君津環境整備センター第Ⅳ期増設事業に係る環境影響評価方法書 委員から寄せられた質疑・意見に対する事業者の見解

令和7年5月29日委員会資料
新井総合施設株式会社

◆処分場に万一事故があればどう対応するのか

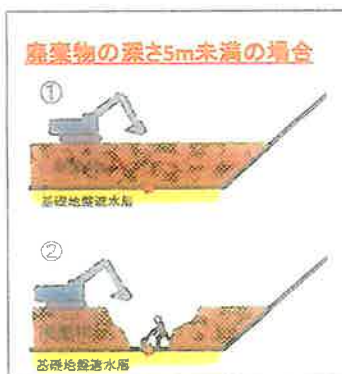
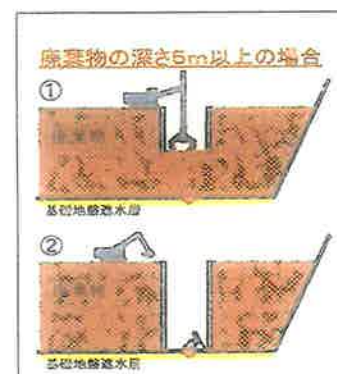
No.	関連ページ	項目	細目	質疑・意見の概要	事業者の見解
11	2-24	2-3対象事業の内容	4. 施設計画 (3)遮水工 イ. 遮水構造	(3月12日委員会での質疑・意見) 現地調査の際に、遮水シートの耐用年数について質問した。今回配布された資料を見て、現状における最高レベルの施工がされるのだろうと思うが、遮水シートの耐用年数は50年ということで、地下水の保全について考えると、時間スケールは百年、千年、場合によっては万年になる。地下水保全の観点から、時間スケールによる違いをどのように考えるべきか。約10年前に水循環基本法が制定され、その後、水循環基本計画が作られた。行政では重要な地下水盆、帯水層に対しては、地下水協議会を結成し、きちんと管理することが推奨されている。当該地域は周知のとおり、自噴井戸が多くの人に利用されている。また、2018年9月に発生した台風15号により、千葉県は非常に大きな被害を受けたが、久留里地域では行政からの給水支援を他地域に斡旋できるほど災害用水としての価値も示している。そういったことを考慮しながら今後のありかたを考えてほしい。	(3月12日委員会での回答) 埋め立てた廃棄物は長期間、この土地に残ることになるので、周辺環境に与える影響を小さくしていくためには、廃棄物の分解が促進できるような構造を維持していくのが重要であると考えています。 (3月12日委員会後の追加回答) 地下水モニタリング井戸は保有水の漏水を検知するためのツールであると考えており、数百年、数千年といった長期間のモニタリングは難しいが、関係法令（廃棄物の処理及び清掃に関する法律及び千葉県廃棄物処理施設の設置及び維持管理に関する指導要綱）の廃止基準を満たすまでは浸出水を水処理して放流するとともに、地下水のモニタリングについても実施します。
12	2-24	2-3対象事業の内容	4. 施設計画 (3)遮水工 ウ. 保有水の漏水を検知する方法及び検知した場合の対策	(2月21日現地調査での質疑・意見) 保有水の漏水を実際に検知した場合、どういった対策を講じるのか。例えば、漏水箇所が地下10mの場所であった場合、復旧対応は可能であるのか。	(2月21日現地調査での回答) 説明できる書類が手元にないため、後日、漏水検知システムで検知した場合の対応、地下水ピットで検知した場合の対応、モニタリング井戸で検知した場合の対応について説明いたします。

No.	関連ページ	項目	細目	質疑・意見の概要	事業者の見解
					(3月12日委員会での回答) 保有水の漏水を検知する方法は、遮水工の漏水検知システムによる保有水漏洩を防ぐためのモニタリング、地下水集水ピット（地下水集排水管）における地下水の水質チェック、地下水モニタリング井戸における地下水の水質チェックの3つの方法で対応しております。 遮水工の漏水検知システムは、底面部及び法面部遮水工の破損により水処理前の保有水が処分場外へ漏洩することを防ぐために、遮水シートが破損した段階で保有水の漏水を検知するとともに、万が一、地下水集水ピット又はモニタリング井戸の地下水の水質チェックで異常が認められた場合にも、遮水工の破損の有無を確認し或いは破損箇所を特定するためのシステムです。なお、遮水工の漏水検知システム自体は法令上その設置が義務づけられているものではなく、安全対策強化のために、採用しているものです。 遮水工の漏水検知システムによって漏水が確認された場合には、漏水箇所、すなわち遮水シートの破損箇所を特定して廃棄物を掘り起こし、破損の状況に応じて破損箇所を修復します。 例えば、遮水工の異常により、漏水が地下10mの場所で起こった場合の復旧対応ですが、ライナープレート工法等により廃棄物を排除後に遮水シートを補修します。（別添3「処分場に万一事故があればどう対処するのか」参照）

[遮水シートの設置状況]

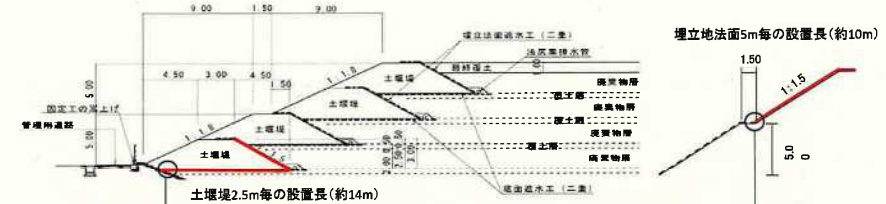
No.	関連ページ	項目	細目	質疑・意見の概要	事業者の見解
				なっているか。 次に、当該地域は日本アルプス並みの隆起地域（徐々に隆起するのではなく、地震時に一気に隆起する地域）であり、関東大震災の際に近傍で1m程度の隆起や沈降が確認されている。 このような突発的な地殻変動に対して、「ひずみ」或いは「せん断」等の影響でシートが破損するといった可能性はないか。 遮水シートについては、非常に長い期間保つ必要があるため、荷重や地殻変動の影響について、何か考えはあるか。	荷重については、処分場の特性上、シートの上に廃棄物が載り、下に荷重がかかるので、引張強さに関する試験で対応できていると考えております。 （4月18日委員会後の追加回答） 突発的な地殻変動等に対するシートの耐久性については、対応する試験方法等データの集積に努めます。 地震時における遮水シートの断裂については、廃棄物処理法に基づくⅢ期埋立地設置許可の際、別添5のとおり説明し、以下①～③の検討を行いました。Ⅳ期の審査においても同様の検討を行う予定です。また、遮水シートはⅢ期同様に三ツ星ベルト製を使用する予定です。 ①地震時の変位量と伸び率の比較 基盤面から法肩部の水平方向の変位量は、遮水シートの設置長の伸び率の範囲内で対応可能と考えます。 ②施工時の工夫 地震時の変位量は、施工時に持たせた遮水シートのたわみでも許容します。 ③地震時の被害報告 兵庫県南部地震及び東日本大震災において、全国の処分場から亀裂等異常の報告はありませんでした。 【参考文献】 「ごみ埋立地の設計施工ハンドブックーしゃ水工技術」（2000年、国際ジオシンセティックス学会日本支部） 「東日本大震災による清掃施設被害状況調査」（全国都市清掃会議） 以上より、地震時における遮水シートの変位による断裂等はないものと考えます。

- ・基盤面から法肩部の水平方向の変位量は遮水シートの設置長の伸び率の範囲で対応可能と考えます。
 - ・地震時の変位量は施工時に持たせた遮水シートのたわみによっても許容します。
 - ・地震時の遮水シートの被害報告もありません。
- このことから、地震動による遮水シートの変位による断裂等が発生する恐れはないと考えます。

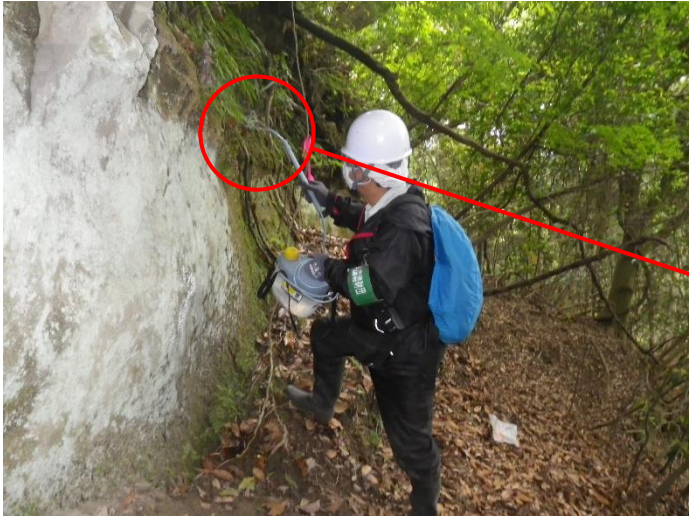
No.	関連ページ	項目	細目	質疑・意見の概要	事業者の見解
34	5-76	5-2-10植物	図5-2-10.1植物調査地域・主要な踏査ルート位置図	(4月18日委員会での質疑・意見) 斜面地のように土壌の移動が激しく、活着しにくい場所になぜ移植を実施したのか。斜面地は土壌の流出や移動が激しく、移植は難しいと考える。	(4月18日委員会での回答) 植物の種類によって生育環境は異なり、崖地や斜面地等で確認された種類については元々の生育環境に沿った移植地を選定しております。 また、本事業については千葉県（自然保護課）と協定を結ばせていただいております、移植地については千葉県とも検討を行いながら適切な位置を選定しております。 (4月18日委員会後の追加回答) 崖地等（急傾斜地）に移植した種はツクシショウジョウバカマのみです。 ツクシショウジョウバカマは、千葉県内では湿った崖地を中心に生育しております。背丈の低い本種を平坦地に移植した場合、他の植物による被圧や落葉の堆積、哺乳類による踏み荒らしにより生育が阻害されるおそれがあるため、自生環境に沿った地点を選定しております。 別添6に示す移植手法を実施しており、通常の降雨等では移植基盤が流出しないような対策を講じております。土壌の流出や移動が激しい環境であるため、移植地内での移植箇所を横方向に広く分散することで、消失リスクの分散を図っております。
35	5-76	5-2-10植物	図5-2-10.1植物調査地域・主要な踏査ルート位置図	(4月18日委員会での質疑・意見) 環境保全措置は結果を求めるものであり、移植して終わりではなく、活着率を上げるといったことに着目して効果的な移植手法を実現してほしい。	(4月18日委員会後の追加回答) 移植による環境保全措置の考え方として、調査地域及び周辺部における個体群維持の観点で考えております。このため、移植種の現存率の多寡で成否を判断せず、活着後、いかに周辺個体群の維持に貢献できたかが重要であると考えています。 移植による環境保全措置については、現存率が低い

状況写真	備考
	移植先（移植風景 2） 移植直後の根の乾燥を防ぐため、水を掛けた。 なお、移植地には湿った壁面を選定しており、移植後の水やりは不要である。 
	移植先（遠景） 崖地等（急傾斜地）に移植した種はツクシショウジョウバカマのみである。 背丈の低い本種を平坦地に移植した場合、他の植物による被圧や落葉の堆積、哺乳類による踏み荒らしにより生育が阻害されるおそれがあるため、自生環境に沿った地点を選定した。 また、崖地等（急傾斜地）は、土壌の流出や移動が激しい環境であるため、移植地の複数地点設置や移植地内での移植箇所を横方向に広く分散することで、消失リスクの分散を図った。
	移植先（近景） ガンタッカーを用い、崖地の窪みに根を直接固定する手法で移植を実施することで、通常の降雨等では移植基盤が流出しないような対策を講じている。
